DIRECTION GÉNÉRALE DE L'ÉVALUATION ENVIRONNEMENTALE ET STRATÉGIQUE

**Questions et commentaires
pour le projet de parc éolien de la Madawaska sur le territoire des
municipalités de Dégelis et de Saint-Jean-de-la-Lande par Parc
éolien de la Madawaska S.E.C.**

Dossier 3211- 12-252

Le 27 février 2024

FIGURE 1. CORRIDORS ÉCOLOGIQUES ÉTABLIS PAR L'ORGANISME DEUX PAYS UNE FORÊT.

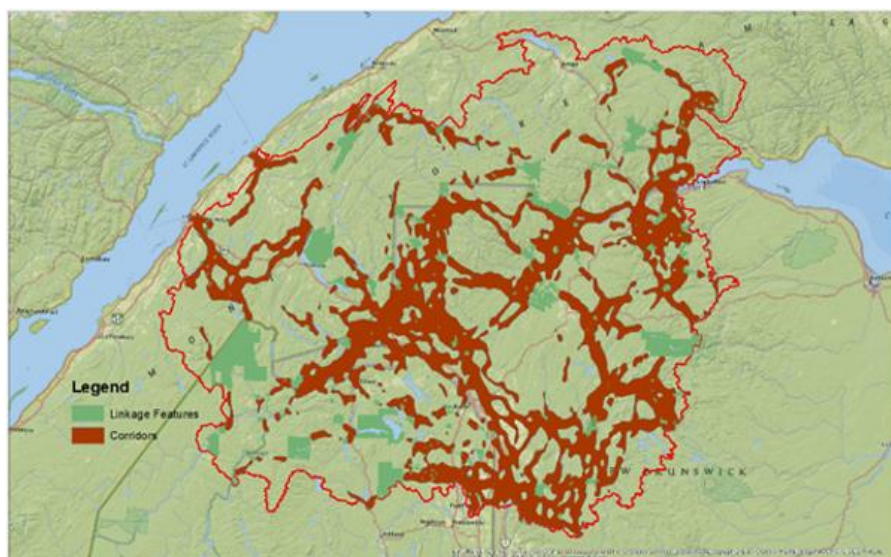
QC - 8 L'enjeu du maintien de la connectivité est peu abordé dans l'étude d'impact. Or, il s'agit d'un enjeu majeur en particulier dans cette zone où un grand corridor écologique (liaison des trois frontières) a été cartographié par l'organisme Deux Pays, Une Forêt (Figure 1).

L'initiateur doit préciser comment il prend en considération ces éléments dans la conception de son projet. Il doit également présenter les mesures d'atténuation reliées à l'enjeu du maintien de la connectivité sur ce territoire qu'il mettra en place. À cet effet, l'initiateur est encouragé à communiquer avec Horizon-Nature Bas-Saint-Laurent (info@horizonnaturebsl.org) et le ministère des Transports et de la Mobilité durable (MTMD).

FIGURE 2. CORRIDORS ÉCOLOGIQUES ÉTABLIS PAR DEUX PAYS UNE FORÊT ET HORIZON NATURE BAS-SAINT-LAURENT DANS LE SECTEUR DU PROJET ÉOLIEN MADAWASKA.

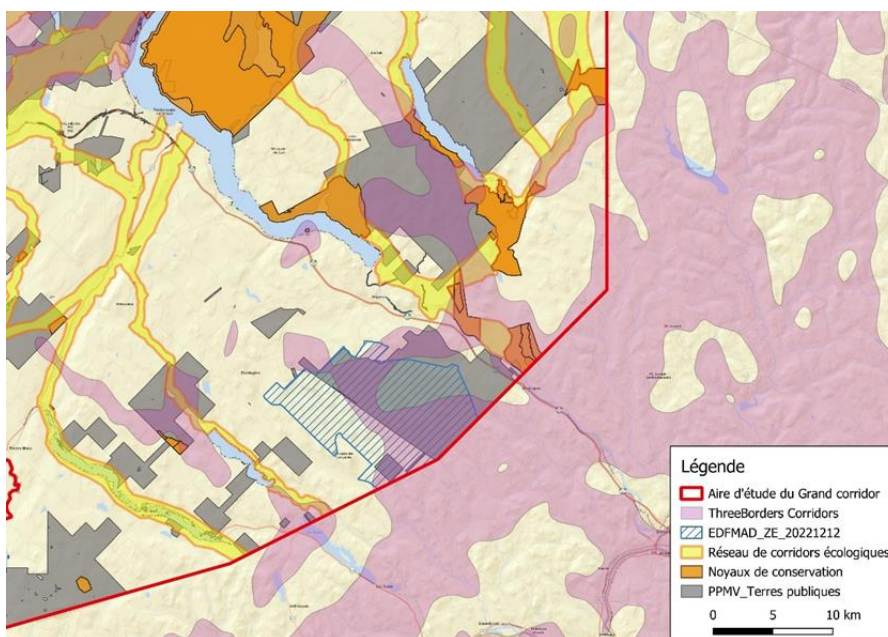
Les corridors écologiques sont essentiels pour le maintien de la biodiversité et démontrent une grande importance dans l'adaptation face aux changements climatiques. Ces corridors permettent de maintenir la connectivité écologique entre des noyaux de conservation présents sur le territoire, à l'intérieur desquels les espèces peuvent se déplacer et se déployer librement. Le grand corridor écologique des trois frontières a été défini en analysant la connectivité pour 17 espèces animales différentes. De plus, le projet se situe près du grand corridor défini par l'organisme Horizon-Nature Bas-Saint-Laurent dans l'axe Pohénégamook-Témiscouata et Duchénier (Figure 2).

Afin de maintenir la connectivité, certaines actions de conservation sont présentement réalisées dans le Témiscouata. En outre, une étude reliée aux passages fauniques débutera prochainement dans le cadre de la construction de l'autoroute 85. Un passage faunique pour la grande faune est d'ailleurs présent au niveau du ruisseau Griffin qui est situé à proximité du projet.

Les actions mises en place visent à maintenir la connectivité dans le Témiscouata et limiter les impacts sur la dynamique de déplacement des animaux. Il est donc important de s'assurer que le maintien des couloirs de connectivité soit pris en considération dans le positionnement des éoliennes et la configuration du parc éolien, dans un objectif de limiter au maximum la fragmentation supplémentaire du secteur.
